DODATEK Č. 1 KE SMLouvĚ O DíLO

„REKONSTRUKCE KANALIZAČNÍ STOKY V UL. NA MAGISTRÁLE, KOLÍN – OPAKOVANÁ“

Změnový list č.		1	Smlouva č.:	564/2021	Datum:	30.05.2022	
Název akce: Rekonstrukce stávající jednotně kanalizační stoky FVII v ul. Na Magistrále, Kolín							
Objednatel	Město Kolín		Zhotovitel:	ROKOS STAVBY s.r.o.			
IČ:	00235440		IČ:	29414431			
Vystavil:	ROKOS STAVBY s.r.o.		Jméno:	[REDAKOVANÉ]			
Přílohy, odkazy	Fotodokumentace	ano	Počet foto:	8			
	Zápis v SD	ne	Počet listů:	0			
	Rozpočet	ano	Počet listů:	2			
	Zápis z KD	ano	Číslo KD:	1,2,3,4,5,7,8			
	Nákres	ne	Počet listů:	0			
Geolog	ne	Počet listů:	0				
Podepsaní zástupci potvrzují v souladu se smlouvou o dílo následující změnu předmětu díla a termínu dokončení díla:							
Předmět, popis a odůvodnění změny: Kanalizace - změny							
Jedná se především o následující změny: - posun kanalizační šachty u ul. Benešova - kolize s vodovodem, prodloužení úseku opravovaného bezvýkopově - výkopy pro přeložku vodovodu - úprava křížení plynovodu s kanalizací - demolice pozemních objektů - vstup do krytu, zrušený parovodod atd. - úprava délek potrubí dle skutečného provedení, materiál depnován u investora - ruční výkopy přípoje

Kolize šachty s vodovodem – křižovatka Na Magistrále / Benešova

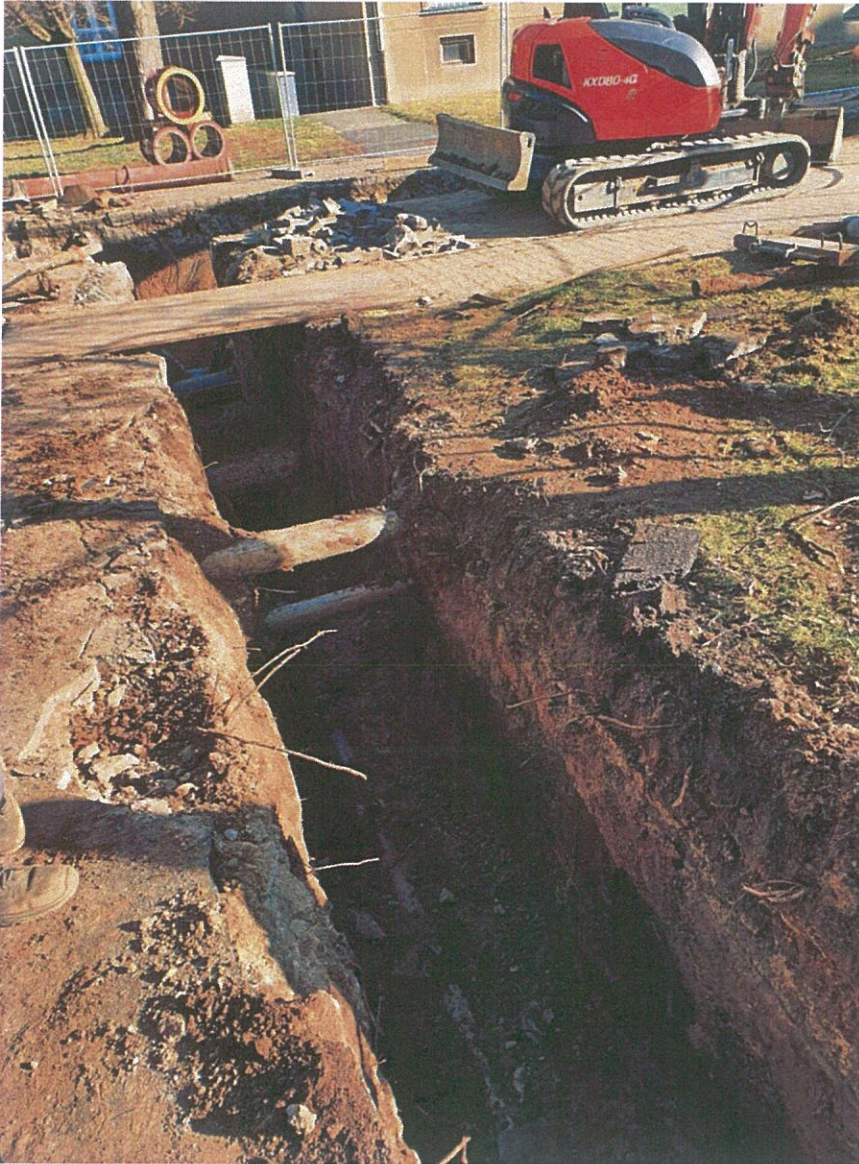
- posun kanalizační šachty u ul. Benešova - kolize s vodovodem, prodloužení úseku opravovaného bez výkopové
- výkopy pro přeložku vodovodu
- úprava křížení plynovodu s kanalizací včetně zemních prací
- demolice pozemních objektů - vstup do krytu, zrušený kolektor parovodu atd.
- úprava délek potrubí dle skutečného provedení, materiál deponován u investora
- ruční výkopy přípojek - kolize s inženýrskými sítěmi nad rámec předpokladu PD
- vyřezání původního zrušeného vodovodního potrubí v trasách přípojek kanalizace

3,5m posun šachty ŠM1 z důvodu výšky vodovodního uzlu na začátku úseku				
106	SP	59711810r	Odbočka kameninová glazovaná jednoduchá kolmá DN300/150 L100cm spojovací systém C/F tř.160/-	kus	3,000	6 300,00	18 900
			nápojení přípojek deštové a splaškové kanalizace na kanalizační sítě FVII-VNITROBLOK

Podzemní objekt

Křížení IS

Křížení IS

Přeložka vodovodu

Úprava křížení plynovodu

Křížení IS v místech přípojek

Výkopy přípojek

Výřez vodovodu
